Commission économique pour l'Europe**Comité des transports intérieurs****Forum mondial de l'harmonisation
des Règlements concernant les véhicules****Cent soixante-quinzième session**

**Accord de 1958 : Examen de projets d'amendements
à des Règlements ONU existants, soumis par le GRSP****Proposition de complément 14 à la série 04 d'amendements
au Règlement ONU n° 44 (Dispositifs de retenue pour enfants)****Communication du Groupe de travail de la sécurité passive****

Complément 14 à la série 04 d'amendements au Règlement ONU n° 44 (Dispositifs de retenue pour enfants)

Figures explicatives de la procédure de mesure

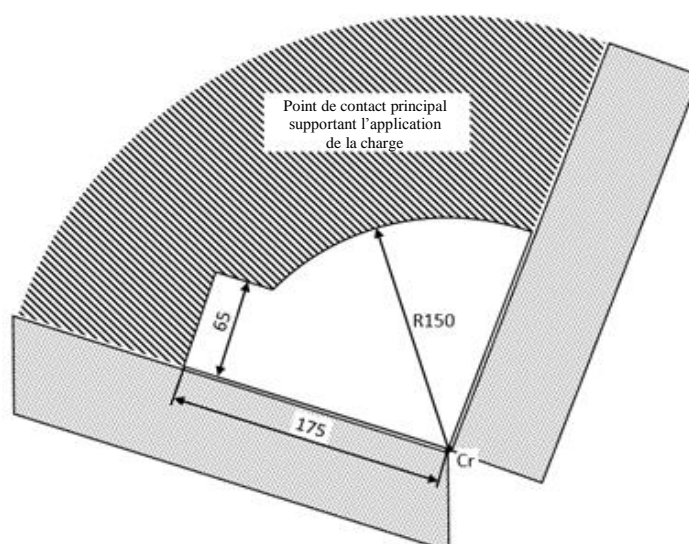
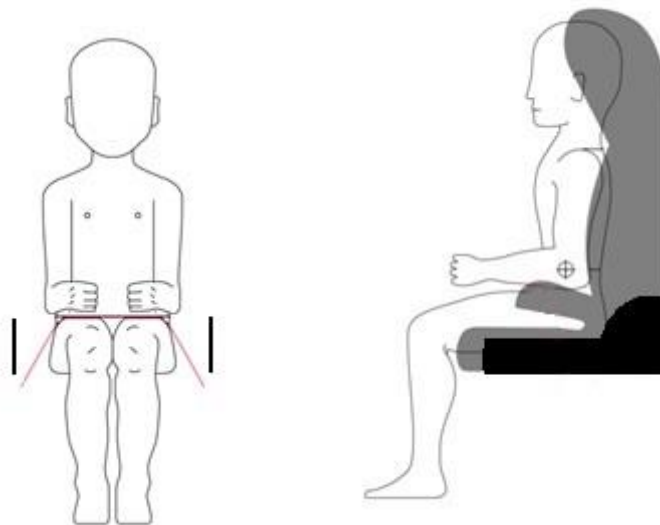
Paragraphe 6.1.8, lire :

« 6.1.8 Les dispositifs de retenue pour enfants de classe intégrale qui relèvent de la catégorie "universel", à l'exception des dispositifs de retenue pour enfants ISOFIX, doivent avoir un point de contact principal qui supporte d'application de la charge entre ledit dispositif et la sangle de la ceinture de sécurité pour adultes. Ce point doit être situé sur un arc de cercle lui-même situé à au moins 150 mm de l'axe Cr, les mesures devant être effectuées lorsque le dispositif de retenue pour enfants, comme indiqué dans les figures ci-dessous, est placé sur le siège d'essai installé pour l'essai dynamique, conformément à l'annexe 21 du présent Règlement, sans mannequin.

Les dispositifs de retenue pour enfants de classe non intégrale qui relèvent de la catégorie "universel" doivent avoir un point principal d'application de la charge entre ledit dispositif et la sangle de la ceinture de sécurité pour adultes. Ce point doit être situé à au moins 65 mm à la verticale de l'assise du siège d'essai, sur un arc de cercle lui-même situé à au moins 150 mm de l'axe Cr, les mesures devant être effectuées lorsque le dispositif de retenue pour enfants, comme indiqué dans les figures ci-dessous, est placé sur le siège d'essai installé pour l'essai dynamique, conformément à l'annexe 21 du présent Règlement, sans mannequin.

Figures représentant l'enfant attaché

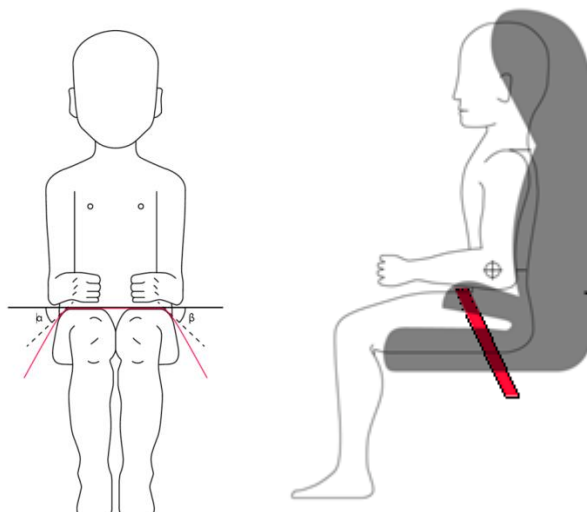
Paragraphe 6.2.2, lire :

« 6.2.2 Tous les dispositifs de retenue comprenant une sangle abdominale doivent guider physiquement celle-ci des deux côtés de telle sorte que les forces transmises par cette sangle soient supportées par le bassin. L'ensemble ne doit pas soumettre à des forces excessives les parties vulnérables du corps de l'enfant (abdomen, entrejambe, etc.). »

En cas d'utilisation de coussins d'appoint ou de sièges rehausseurs, la sangle abdominale de la ceinture de sécurité pour adulte doit être guidée par l'application d'une force égale sur chacun de ses côtés, de sorte que la charge transmise par cette sangle soit supportée par le bassin. Cette orientation de la charge doit s'effectuer dès que l'enfant est installé dans le siège ; la sangle abdominale doit passer au-dessus de la cuisse pour à peine toucher le pli formé au niveau du bassin. Les angles α et β entre la tangente selon laquelle la ceinture touche les cuisses et l'horizontale doivent être supérieurs à 10° .

« Figure 7

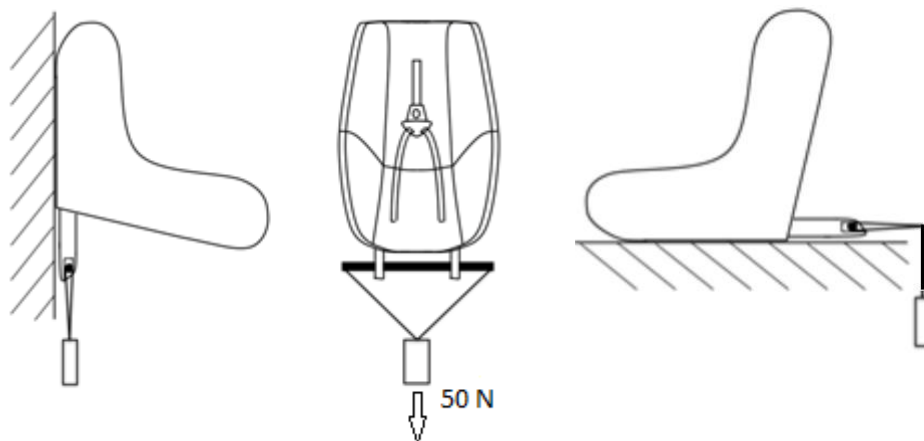
« 8.2.9 S'il comporte un bouton d'ouverture, le siège complet, ou le composant équipé d'attaches ISOFIX (embase ISOFIX, par exemple), est fixé rigidement sur une banquette d'essai de telle manière que les attaches ISOFIX soient alignées comme le montre la figure 7. Une tige de 6 mm de diamètre et de 350 mm de longueur doit être fixée aux attaches ISOFIX et une force de 5 ± 1 N doit être appliquée à ses extrémités. »

Figure 7, lire :
